Objet : Avis de l'ONF dans le cadre d'une instruction d'autorisation environnementale

Objet : 39 – MORBIER – Carrière de la Savine
Demande d'autorisation environnementale – Société Carrière de la Savine
Phase d'examen préalable

**Avis de la Mission Régionale d'Autorité environnementale
de Bourgogne-Franche-Comté
sur le projet de réouverture et d'exploitation
d'une carrière à ciel ouvert au lieu-dit «le Col de la Savine »
sur le territoire de la commune de Morbier (39)**

N° BFC-2021-3121

Extrait de la carte de la trame verte et bleue (cf. page 101 du dossier)

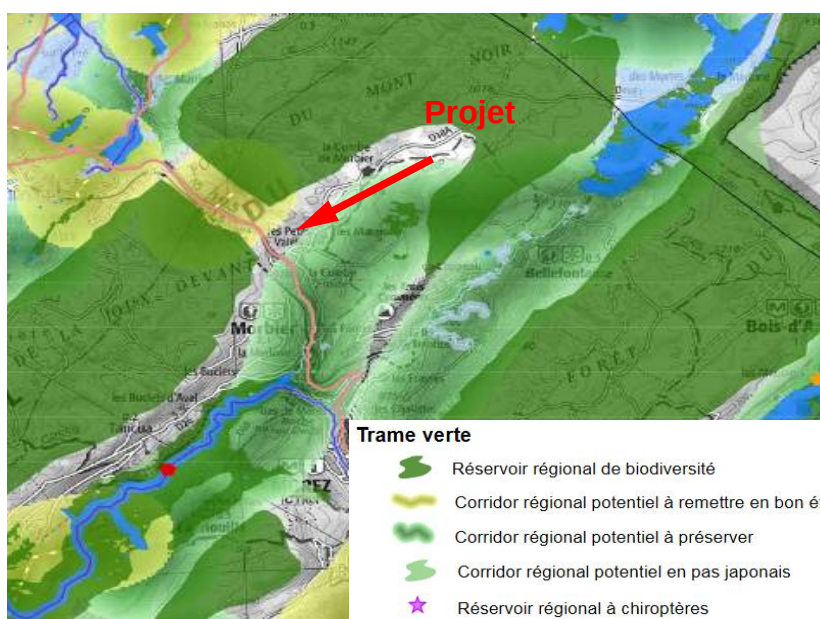
Le rapport d'étude d'impact présente une carte erronée des continuités écologiques indiquant que la RN5 constitue un « obstacle important » empêchant toute continuité, alors que la carte issue du tome 3, partie 2 du SRCE met bien en évidence un corridor écologique à remettre en état entre les deux réservoirs de biodiversité constitués par la « Joux Devant » et le « Mont Noir », massifs forestiers et réservoirs de biodiversité situés de part et d'autre de la carrière et de la RN5 (voir la comparaison des deux cartes ci-dessous).

Le dossier indique que le projet de carrière ne réduira les possibilités d'échanges que sur une distance de 350 m et que la fosse d'extraction sera reculée de 50 m par rapport à la route. Ainsi la carrière ne devrait pas bloquer la faune sur la route et l'exposer à un fort risque de collision. Cette analyse des impacts de la carrière, ne prend pas en compte le risque de collision accru de la faune induit par l'augmentation du trafic routier générée par le projet sur la RN5.

La MRAe recommande de prendre en compte la présence d'un corridor à remettre en bon état au niveau du projet et d'étudier tous les impacts de la carrière sur ce corridor, notamment l'augmentation significative du trafic poids-lourds sur la RN5 qui constitue un obstacle à la continuité écologique en raison du risque de collision pour la faune.

Destinations principales des matériaux produits et routes empruntées (cf. page 331 de l'étude d'impact)

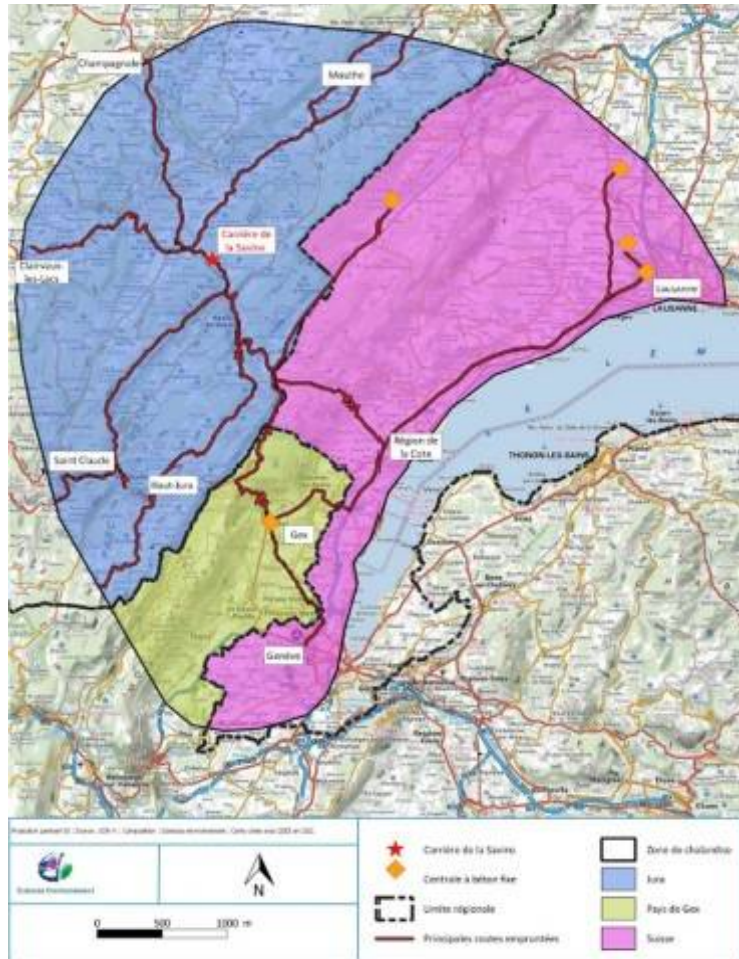
Le dossier ne précise pas par destination des matériaux quel sera le volume extrait ce qui ne permet pas de conclure sur la réponse à un besoin.

L'écart entre la production et le calcul du besoin en matériaux mériterait d'être justifié. De plus, les sources de données de ces chiffres n'apparaissent pas dans le dossier et le périmètre de calcul n'est pas toujours clair. Or les quatre carrières situées dans le périmètre du SCoT (en prenant en compte celle de Moirans-en-Montagne), ont une production totale actuelle de 680 000 tonnes par an (voir carte ci-dessous de l'étude d'impact). Avec un besoin de 11 tonnes par habitants et par an estimé dans le SCoT, le besoin serait donc d'environ 558 000 tonnes par an. **La MRAe recommande de clarifier le calcul du besoin, d'explicitier les sources de données et les périmètres sur lesquelles elles s'appliquent. Elle recommande de mieux justifier la réponse à un besoin local en matériaux dans le secteur du Haut-Jura.**

La MRAe recommande de préciser les quantités de matériaux à destination des différents bassins d'approvisionnement et de justifier de la nécessité de répondre à un besoin effectif.
